Technische Überprüfung einer Windenergieanlage

Windpark:	Losheim am See V90
Anlagentyp:	V-90
Seriennummer:	204730
Verantwortlicher:	Christian Gripp
Auftraggeber:	Windpark Saar GmbH & Co. Repower KG Hohenzollernstraße 104-106 66117 Saarbrücken

Berichtnummer: Vestas-V-90_Losheim am See
V90-204730-03_2024-06_Rev0

Bilder 4.2.1

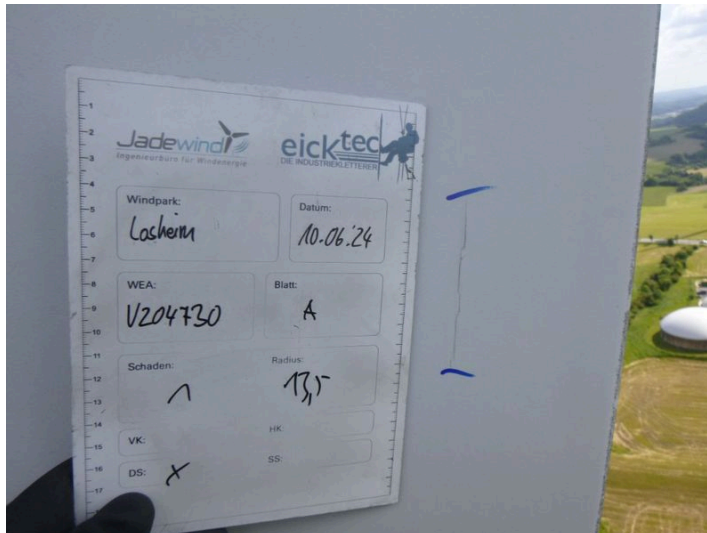
4.2.1 Rotorblatt A außen, R 13,5m, auf der Druckseite befindet sich ein 85 mm langer, vertikal verlaufender, Haarriss.

V1 - Verschleißbedingter Schaden/Mangel

Bilder 4.2.2

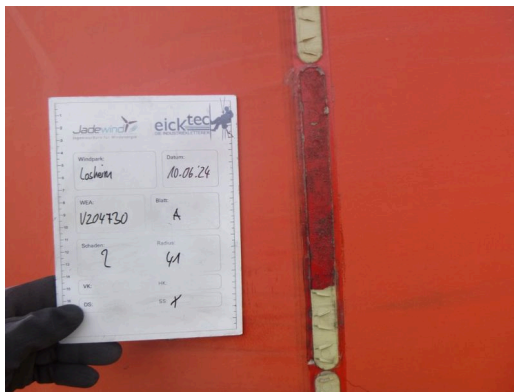
4.2.2 Rotorblatt A außen, R 28,0 m bis Blattspitze, auf der Saugseite sind in etwa 80 % der Vortex-Module beschädigt. Zwei Module fehlen komplett.

V1 - Verschleißbedingter Schaden/Mangel

Bilder 4.2.3

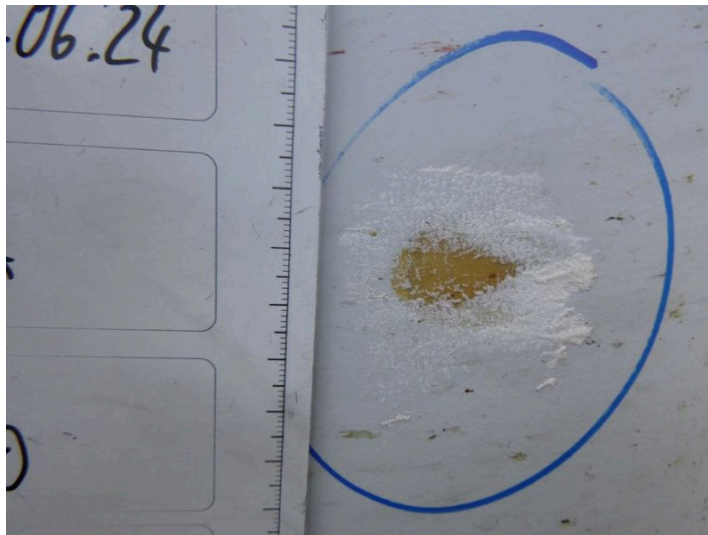
4.2.3 Rotorblatt A außen, R 30,0m, auf der Saugseite befindet sich eine Stelle, die einen Abrieb der Deckschicht aufweist. Betroffen ist eine alte Reparaturstelle, wobei sich der Schaden auf eine maximale Größe von 25 mm beläuft.

W1 - Wiederkehrender Schaden/Mangel

Bilder 4.2.5

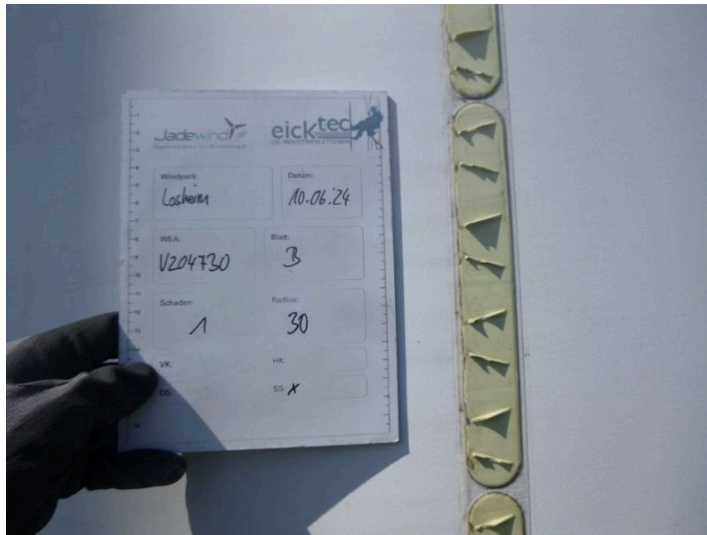
4.2.5 Rotorblatt B außen, R 28,0 m bis Blattspitze, auf der Saugseite sind in etwa 80 % der Vortex-Module beschädigt.

V1 - Verschleißbedingter Schaden/Mangel

Bilder 4.2.6

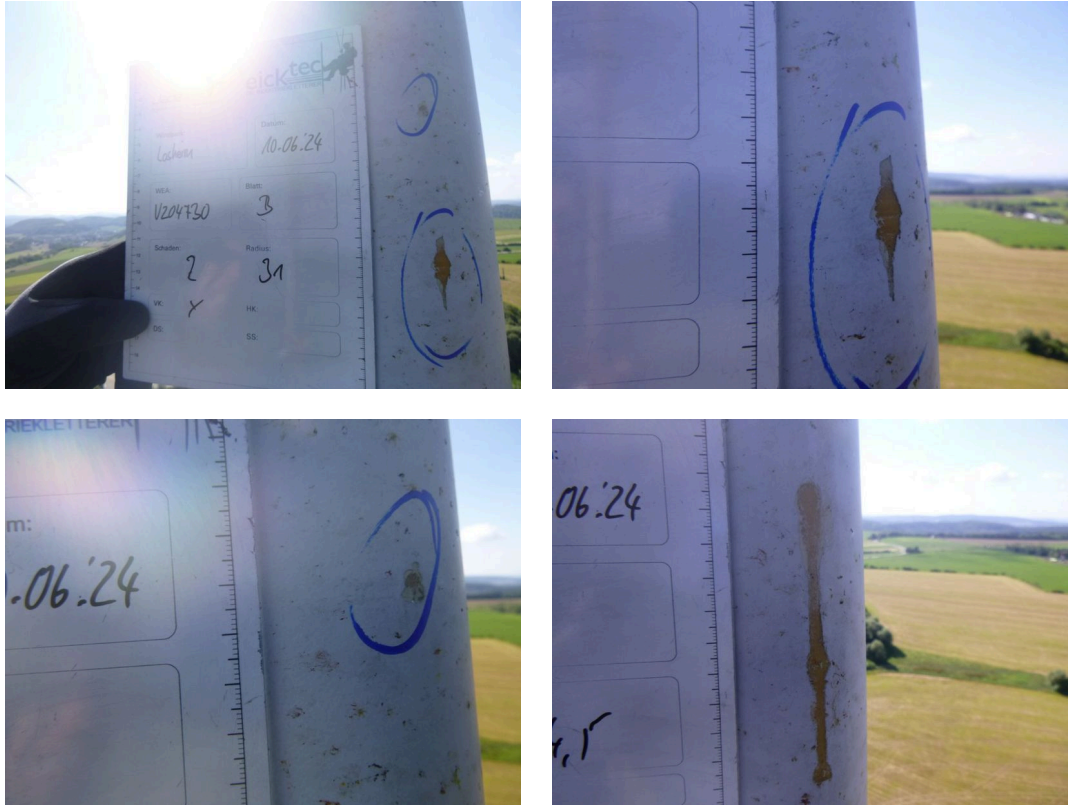
- 4.2.6 Rotorblatt B außen, R 30,0 m bis 34,0 m, an der Vorderkante befinden sich vier Abplatzungen, die über eine maximale Länge von 90 mm verfügen. Zudem liegt ein Abrieb der Deckschicht vor.

V1 - Verschleißbedingter Schaden/Mangel

Bilder 4.2.7

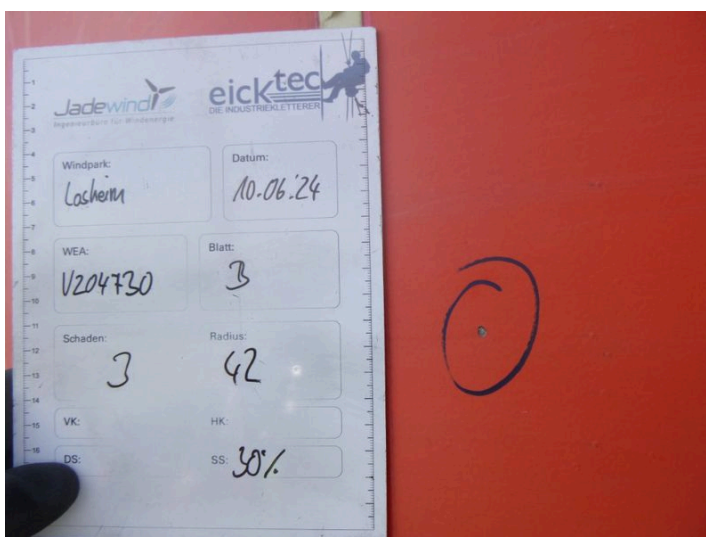
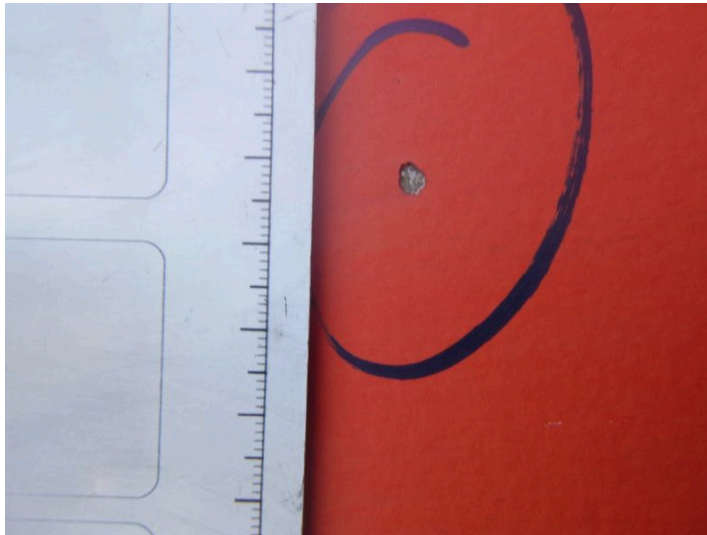
- 4.2.7 Rotorblatt B außen, R 42,0 m, auf der Saugseite befindet sich eine Abplatzung, die einen maximalen Durchmesser von 3 mm aufweist.

V1 - Verschleißbedingter Schaden/Mangel

Bilder 4.2.10

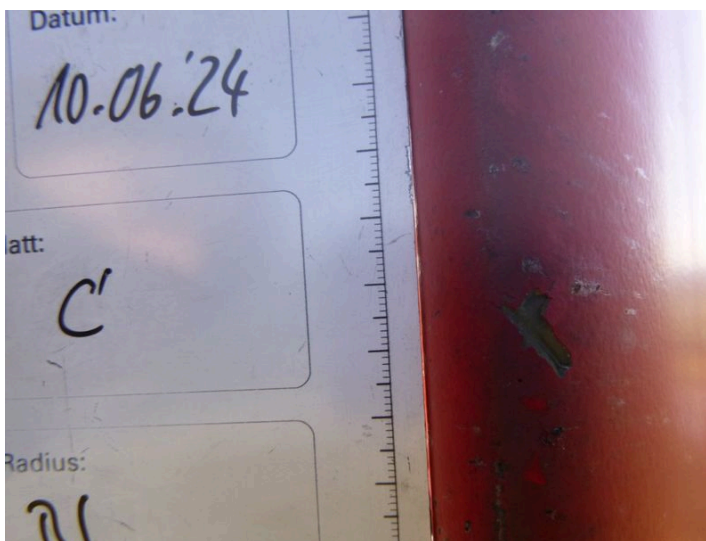
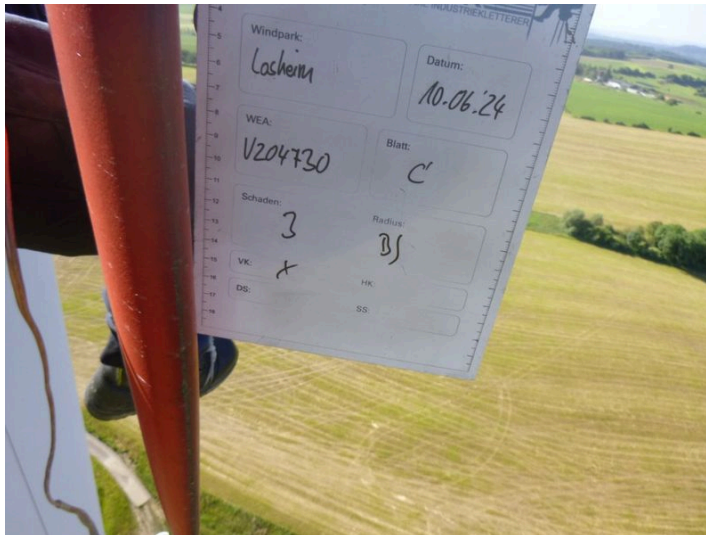
4.2.10 Rotorblatt C außen, R 41,0 m bis Blattspitze, die Vorderkante weist vier Abplatzungen auf, die sich durch eine maximale Größe von 10 mm auszeichnen. Zudem tritt leichte Erosion auf.

V1 - Verschleißbedingter Schaden/Mangel

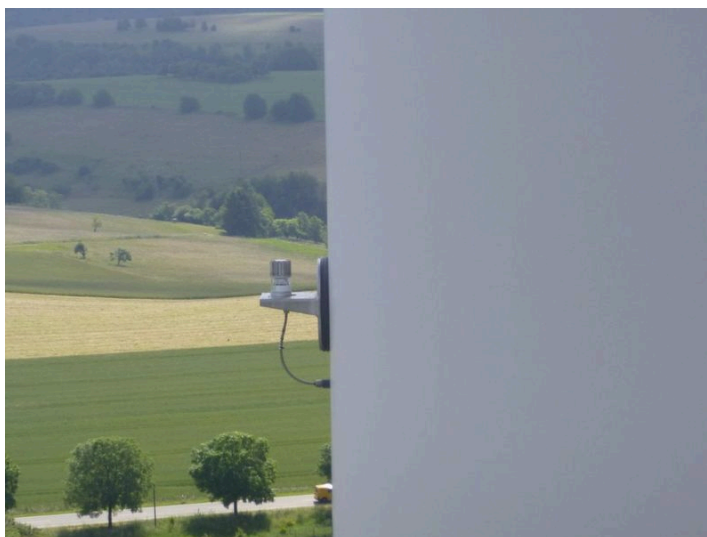
4.2.11 Die Rotorblätter kreiden aus.

I0 - Information

Wir empfehlen die Rotorblätter zu überarbeiten.
